Verslag huishoudelijke elektrische installatie op laagspanning en zeer lage spanning

Referentie: **009-20261028-03**	Datum controle: **28/10/2026**
Keurder: **009**

Eigenaar:	**Onbekend**	EAN-code:	**541448860007900246**
Adres installatie:	**Kluisstraat 6 bus C4, 2800 - Mechelen**	Nummer teller(s):	**1sag1105064239**
		Distributienetbeheerder installatie:	**Fluvius**
Datum uitvoering installatie:	☐ Vóór 01/10/1981 ☑ Tussen 01/10/1981 en 01/06/2020 ☐ Vanaf 01/06/2020		
Type:	☑ Wooneenheid ☐ Niet-huishoudelijk ☐ PV ☐ Batterij ☐ Laadpaal

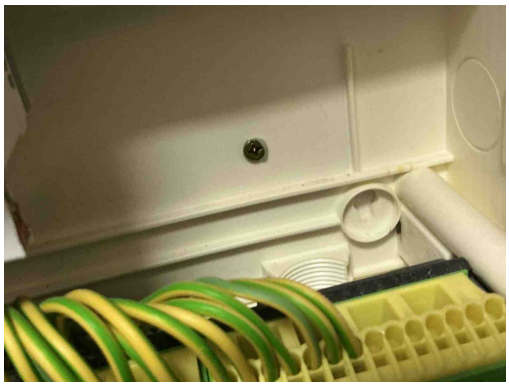
B17 - De voedingsspanning is niet op elk bord vermeld (Boek 1: 3.1.3.3).

B04 - De aanduiding van de kringen, klemmen en/of schakelapparatuur ontbreekt, is onjuist of is onvolledig (Boek 1: 3.1.3.1/5.1.6.1).

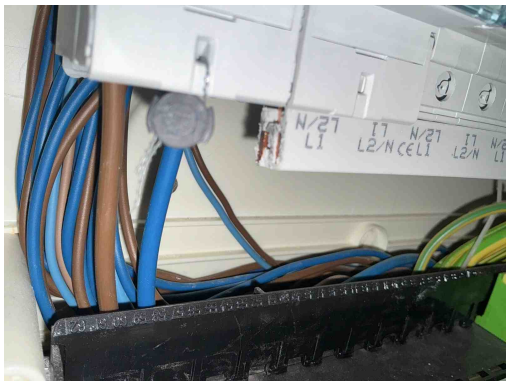
T21a - Het elektrisch materieel is niet geplaatst volgens de voorschriften van de fabrikant/ regels van goed vakmanschap. (Boek 1: 1.4.1.3) Oa ophangvijzen elektrisch verdeelbord niet afgedekt. Zie klasse II toestel.

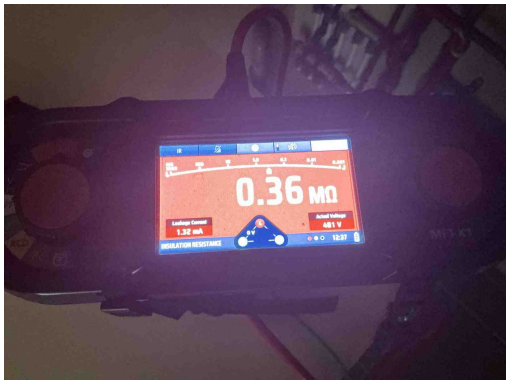
I01 - De waarde van de isolatieweerstand per kring dient tenminste 0,50 Mohm (1000 x Utest) te zijn (Boek 1: 6.4.5.1).
Opmerking: Zie foto

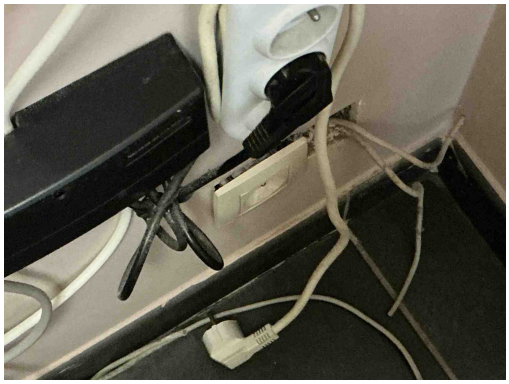
I01 - De waarde van de isolatieweerstand per kring dient tenminste 0,50 Mohm (1000 x Utest) te zijn (Boek 1: 6.4.5.1).
Opmerking: Zie foto

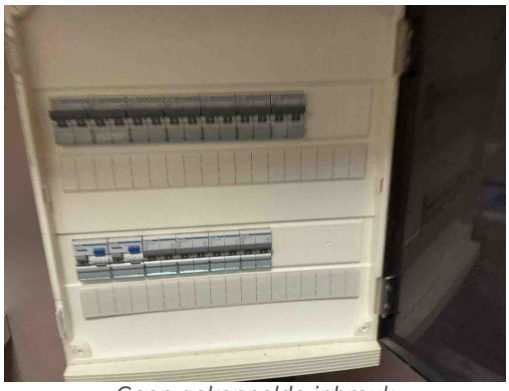
T10 - Bepaalde contactdozen en/of schakelaars zijn niet degelijk bevestigd (Boek 1: 1.4.1.3).
